Eilandraad Marken

Marker alternatief Dijkversterking

Doel:
**Vaststellen draagvlak onder de
bevolking**

Marker alternatief dijkversterking:

8. VKA Ruimtebeslag Havenbuurt-Zuid

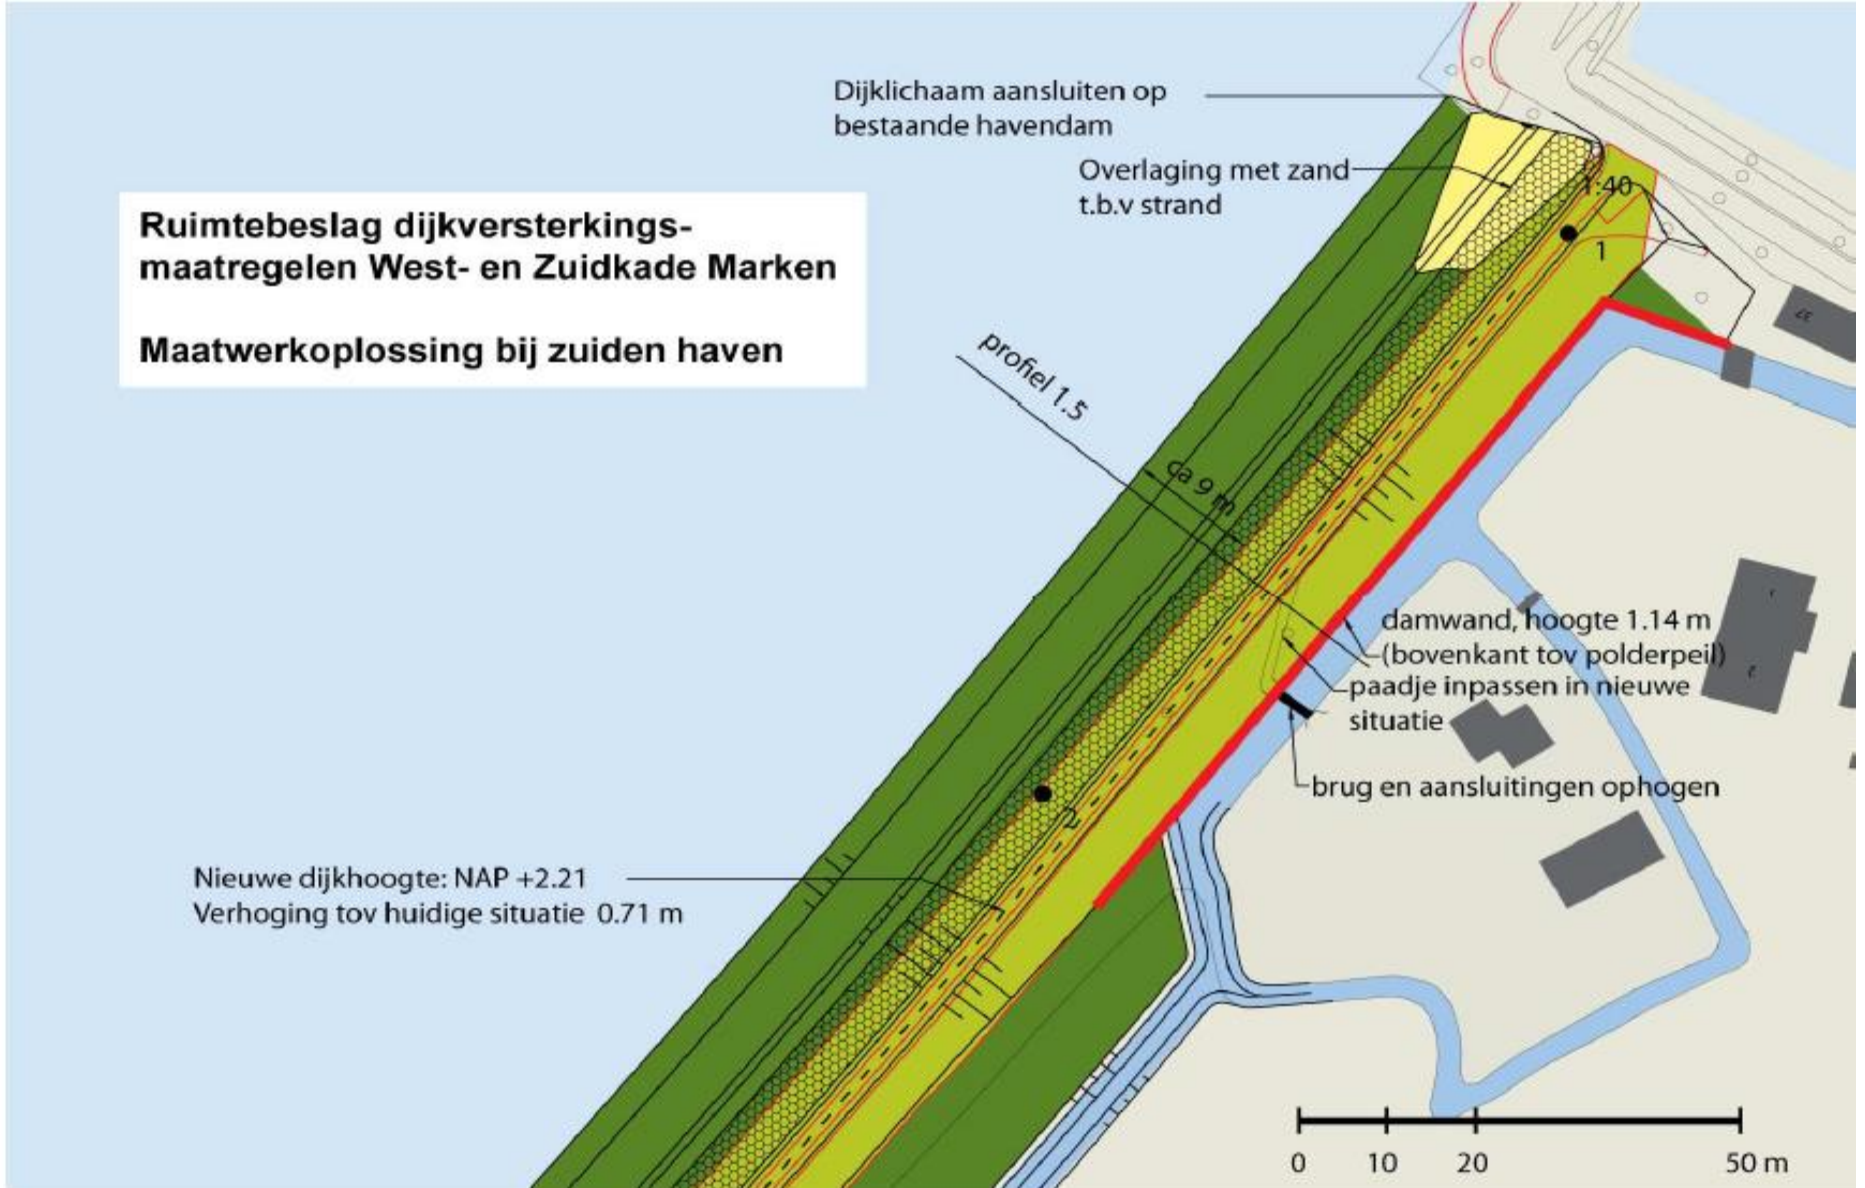
**Ruimtebeslag dijkversterkings-
maatregelen West- en Zuidkade Marken**
Maatwerkoplossing bij zuiden haven

Nieuwe dijkhoogte: NAP +2.21
Verhoging tov huidige situatie 0.71 m

Dijklichaam aansluiten op
bestaande havendam

Overlaging met zand
t.b.v strand

damwand, hoogte 1.14 m
(bovenkant tov polderpeil)

paadje inpassen in nieuwe
situatie

brug en aansluitingen ophogen

Reconstructie zuid en west kade 1983

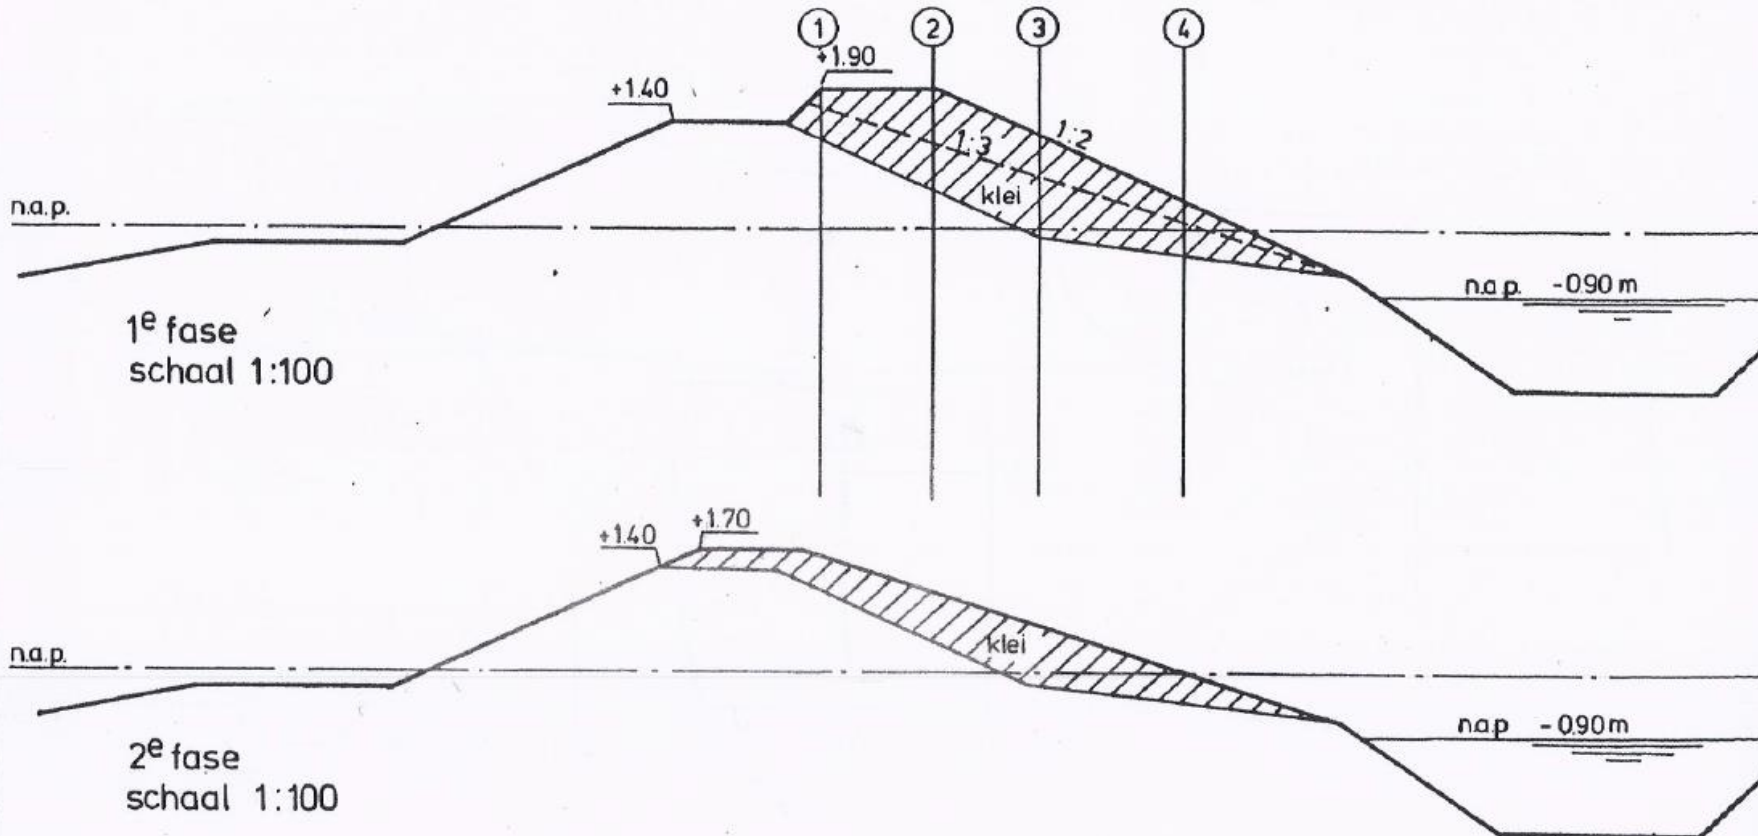
tijd in jaren	zettingen in m			
	①	②	③	④
1	0.25	0.5 - 0.6	0.65	0.3 - 0.4
3	0.30	0.65 - 0.7	0.85	0.45
10	0.35	0.75	0.95	0.50
25	0.40	0.80	0.8 - 1.0	0.50

20. Conclusie en verwachting VKA

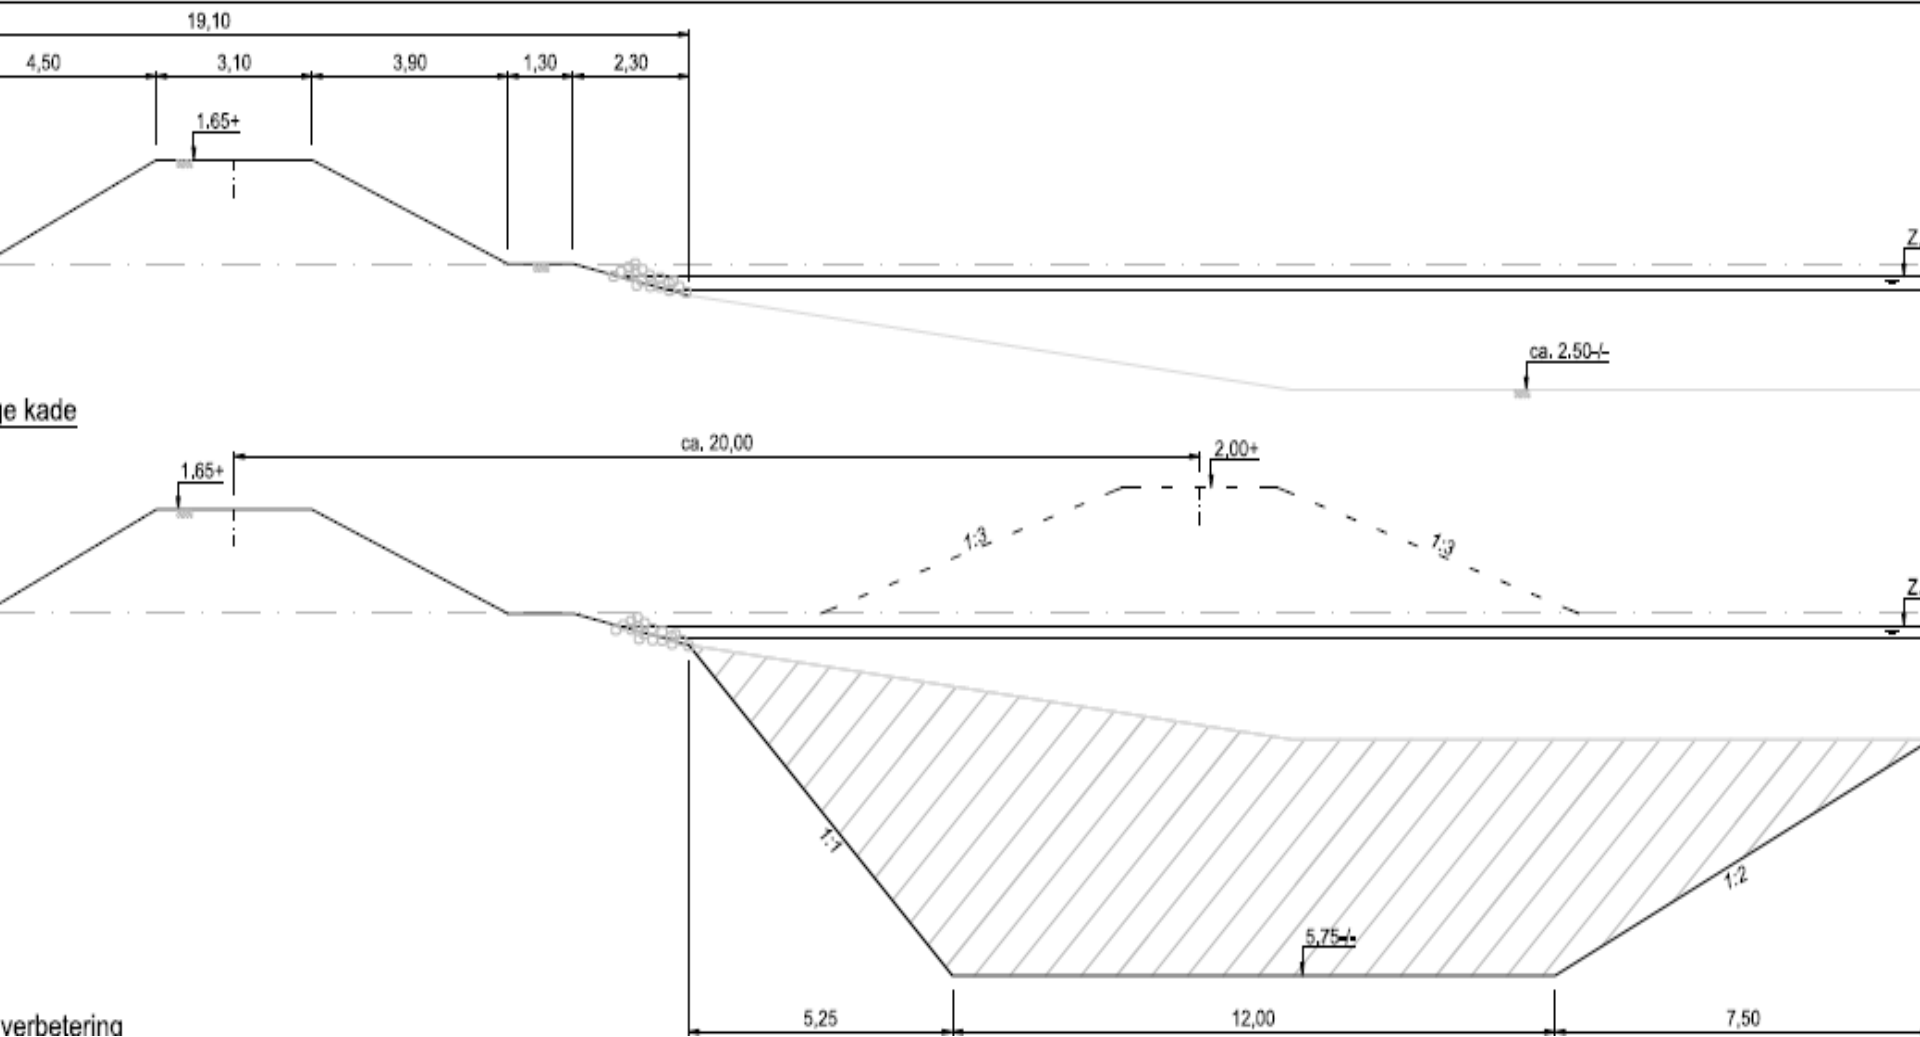
- **Planperiode van 50 jaar is volstrekt onrealistisch**

Ervaring (Noordkade) leert dat ophoging van 1 meter in slechts 11 jaar teniet is gedaan, maar ook nu zakt de dijk rond Marken nog met 1 á 2 cm p/jr. (= zonder verzwaring)

Binnen de planperiode is zeker 1 á 2 maal groot onderhoud noodzakelijk.

- **Marken wordt voor c.a. 5 ha ontpolderd**

Een strook van c.a. 5,5 km binnendijks zal worden onteigend, (langdurig proces) en onderdeel worden van de kade. Een belangrijk weidevogelleefgebied gaat verloren, waarvan een deel in het “Oost” in de zone EHS ligt. (Ecologische Hoofd Structuur).

- **Langdurige uitvoeringsperiode**

Risico van onbeheersbare zetting tijdens de aanleg, dus mogelijk veel meer grond nodig dan was voorzien.

In het projectplan wordt gesteld: geen werkzaamheden in storm seizoen (15 okt / 15 apr) en niet in het broedseizoen van weidevogels (maart t/m juni.)

Daarom slechts 4 maanden uitvoering p/jr. = JARENLANG werk aan de dijk en overlast voor de omgeving.

- **Kleinschalige dijk**

Een doelstelling uit het beeldkwaliteitsplan is een kleinschalige dijk, die past in het beeld van Marken. Het VKA is echter hoog en breed met toepassing van, in het zicht blijvende stalen damwand over een totale lengte van c.a. 400 m

22. Ons alternatief “buitendijks versterken”

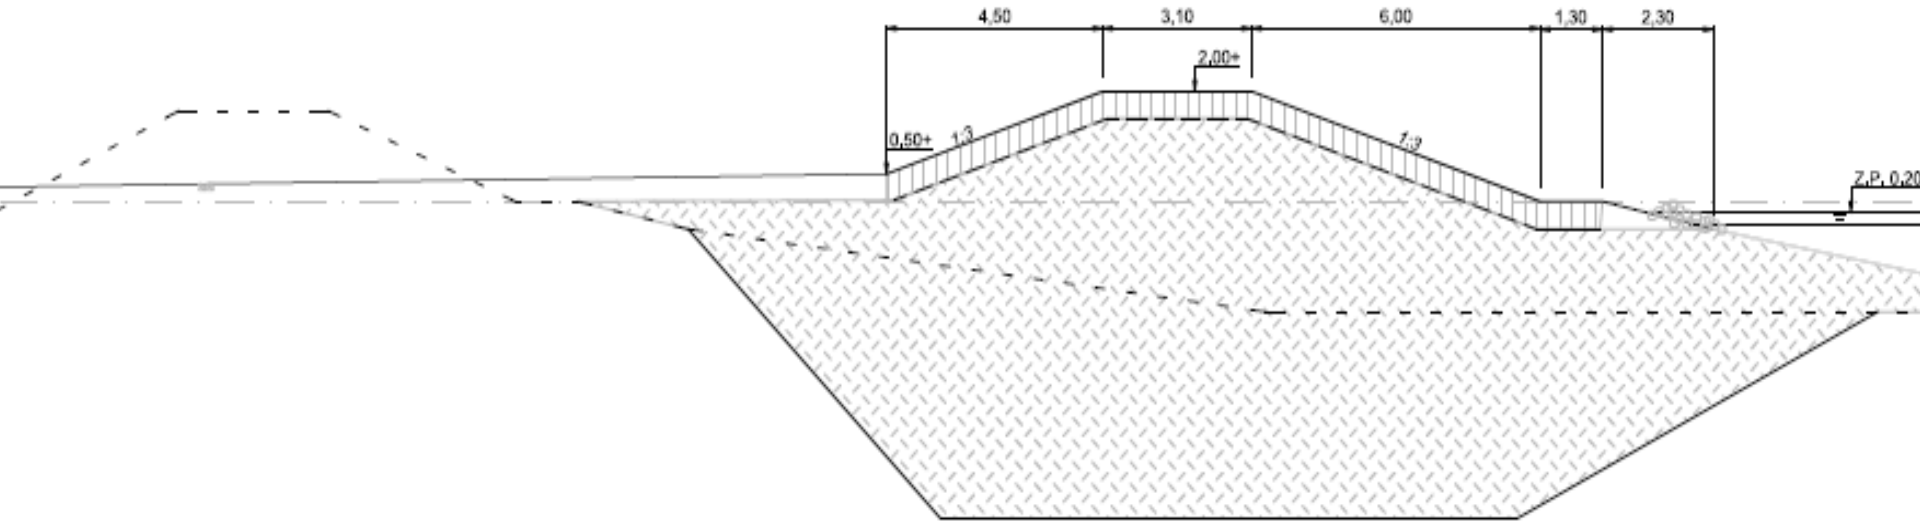
Nieuwe kade op grondverbetering van zand
Zettingsarm (-vrij)
